# 改善箇所説明図

ハブアッセンブリー式  
※下記緑色箇所

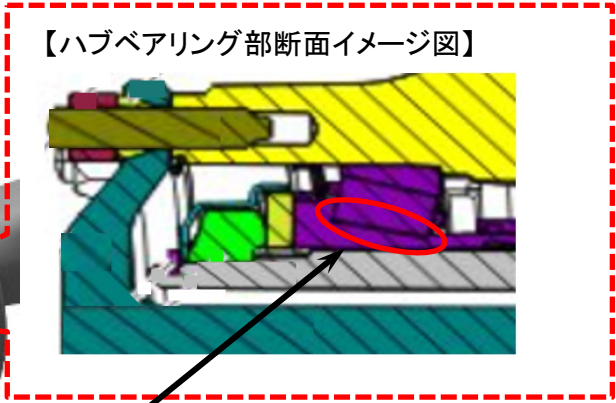
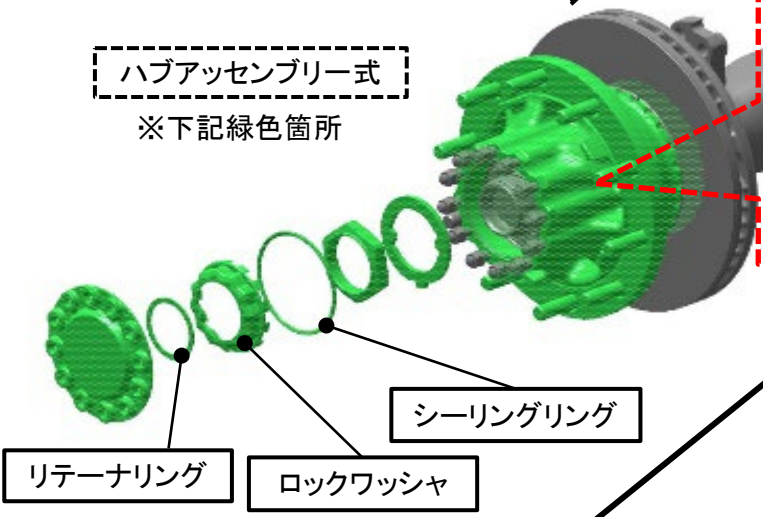
## 基準不適合発生箇所

非駆動の後後軸ハブアッセンブリにおいて、ロックワッシャの摩耗に関する評価が不十分なため、車両振動等により摩耗したロックワッシャが抜け出し、ハブカバーと干渉し異音が発生することがある。そのため、そのままの状態で使用を続けると、干渉により発生した摩耗粉がハブベアリング内に侵入してハブベアリングの焼付きが発生し、最悪の場合、火災に至るおそれがある。

## 改善措置の内容

全車両、非駆動の後後軸ハブナットにベアリンググリスを塗布したうえで、ロックワッシャ、リテーナリング、シーリングリングを新品に交換する。なお、ロックワッシャの抜け出しが確認された場合には、当該ハブアッセンブリー式を新品に交換する。
